## 改善箇所説明図

### 基準不適合発生箇所

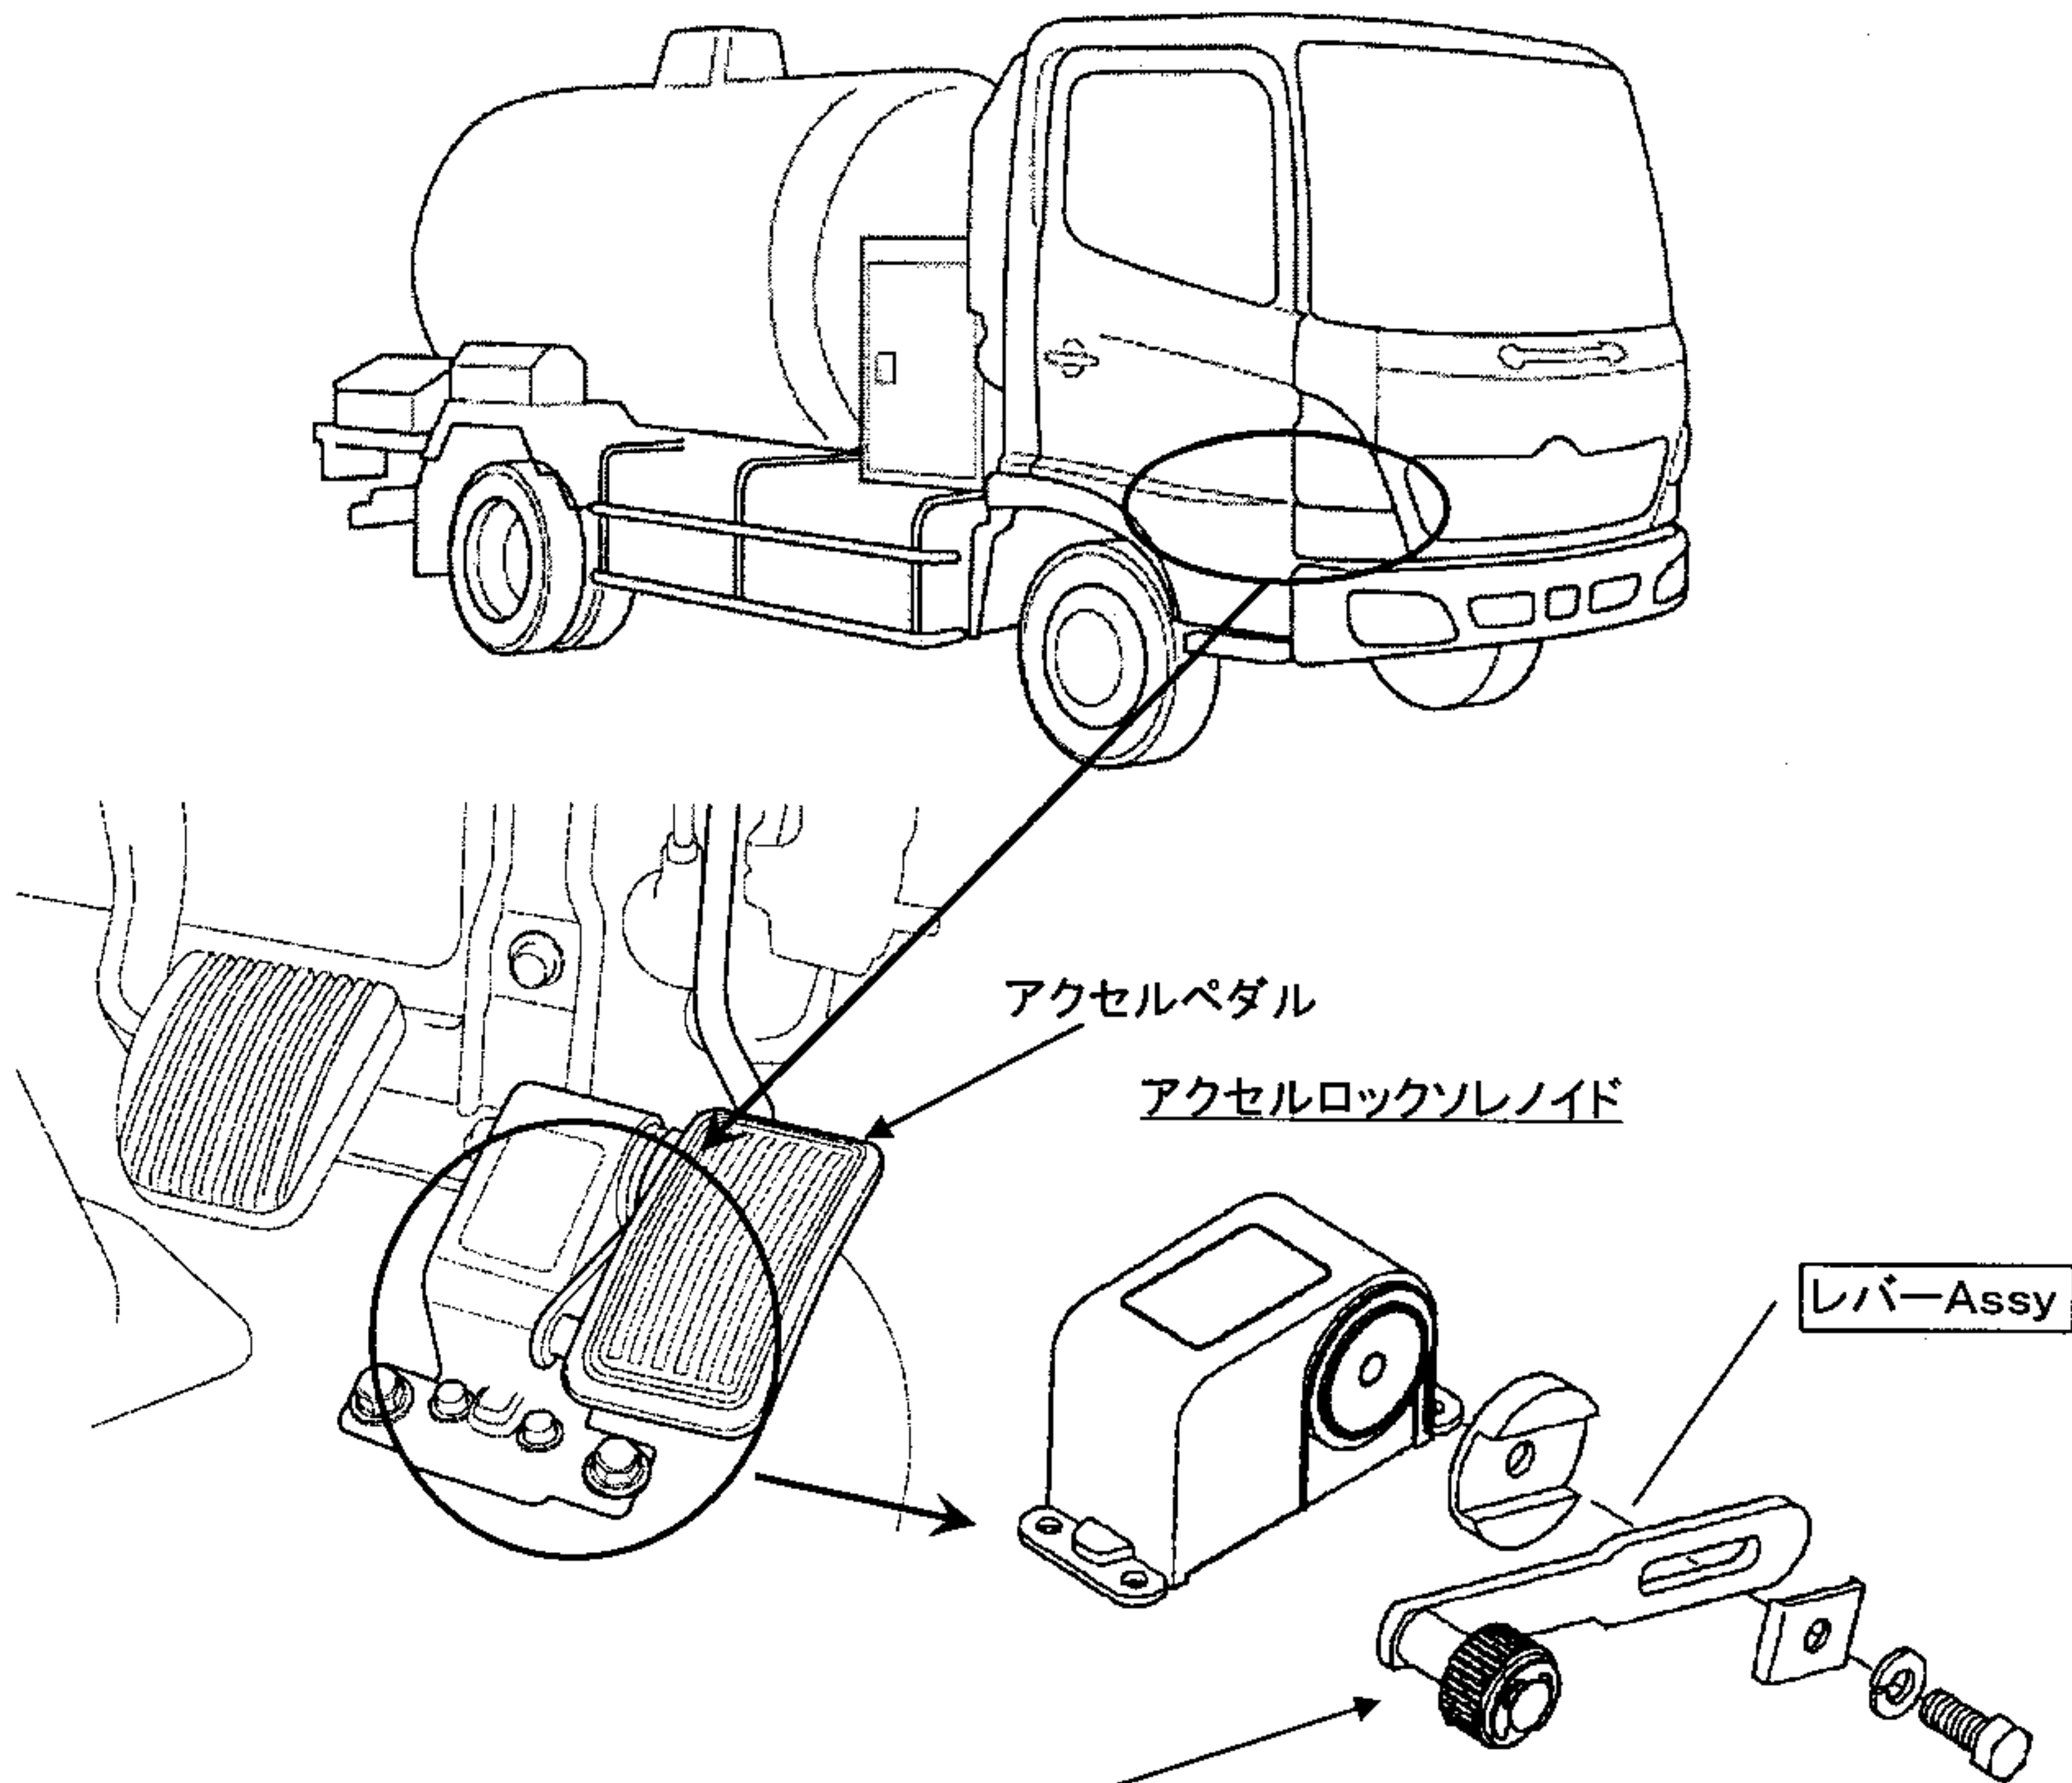
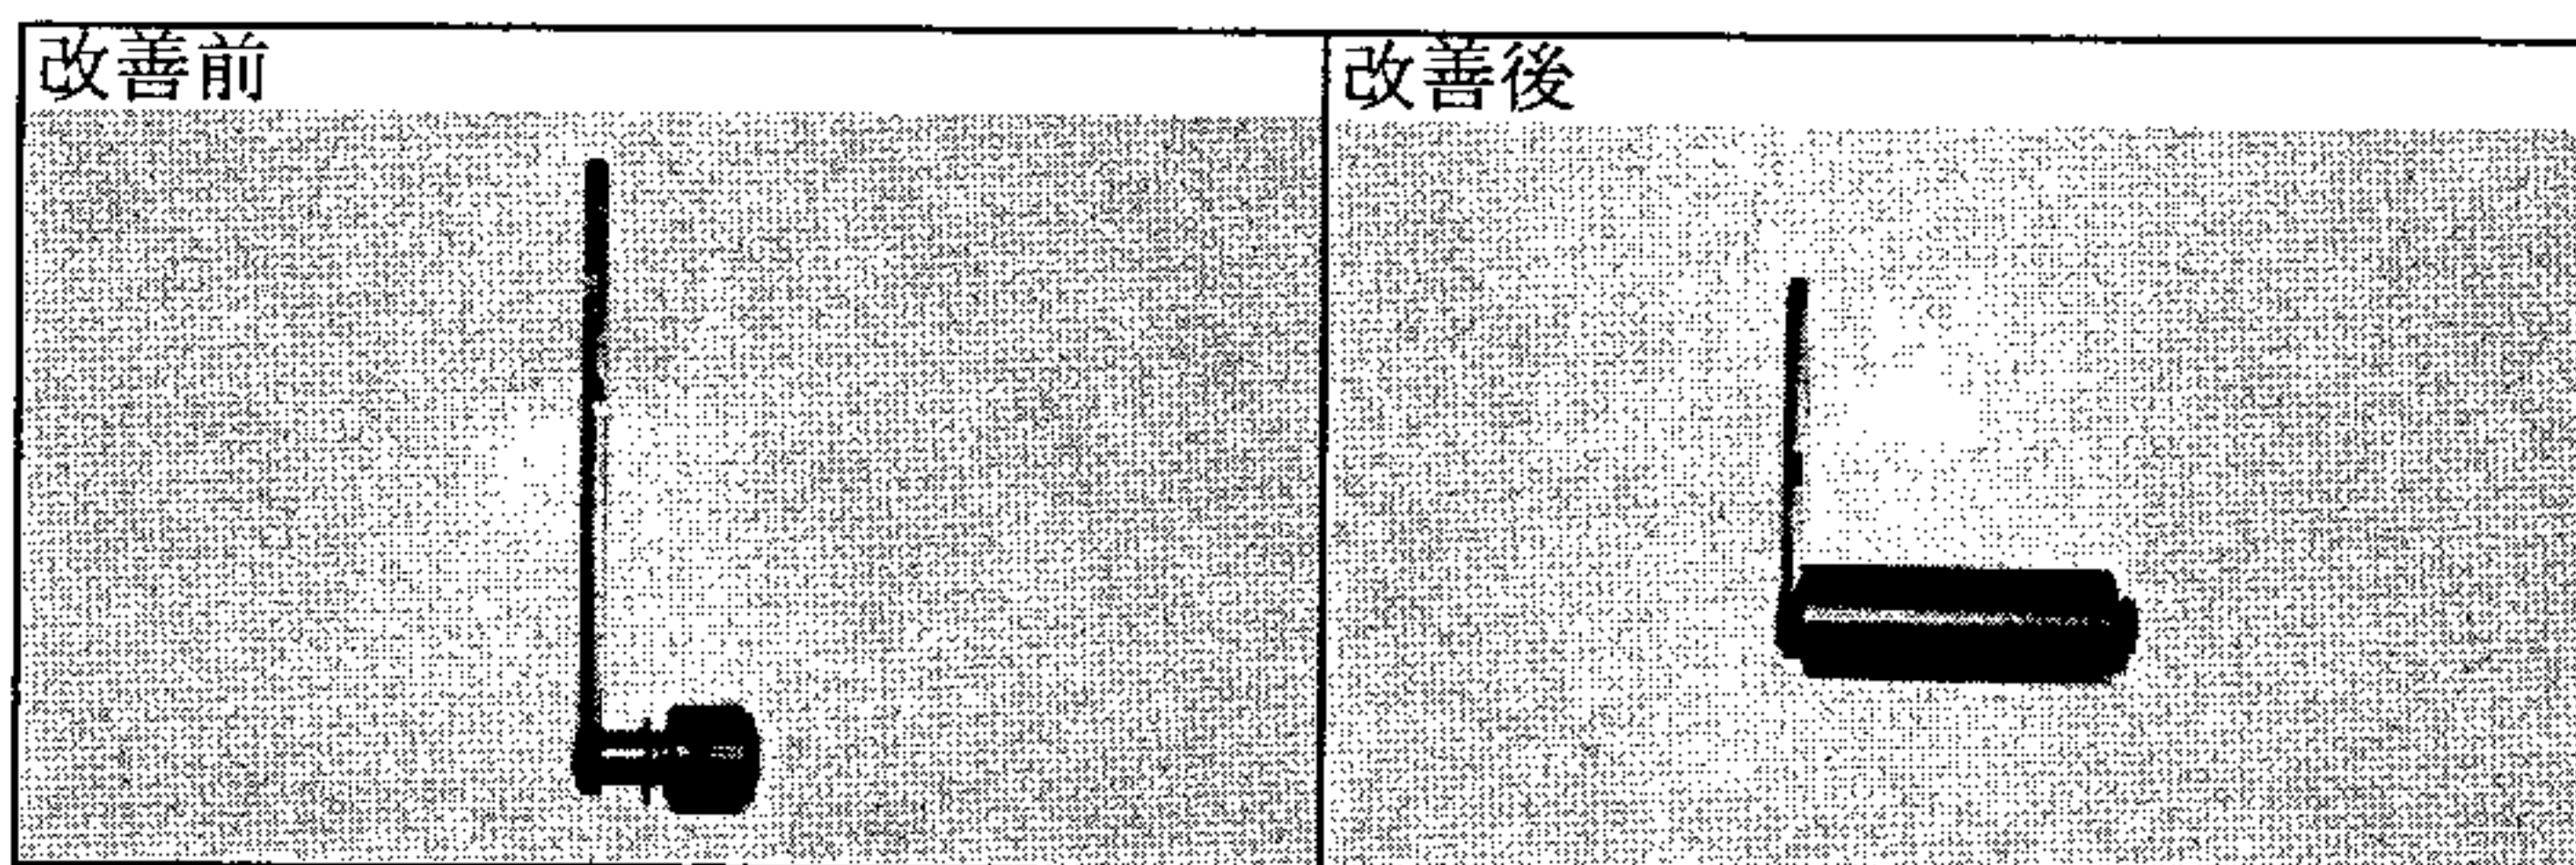
LPGバルクローリ車に追加装着されているアクセルインターロック装置において、アクセルロックソレノイドレバーのローラ長が短い  
ため、アクセルペダルが横方向にずれるような踏み方を行うと、アク  
セルペダルが当該ローラの下に入り込むことがある。そのため、アク  
セルペダルが正規の位置に戻らなくなり、アクセルペダルから足を離  
しても原動機の回転が下がらなくなるおそれがある。

全車両、当該レバーを対策品と交換する。

識別：交換後のレバー取付ボルトの頭部に黄色ペイントを塗布する。
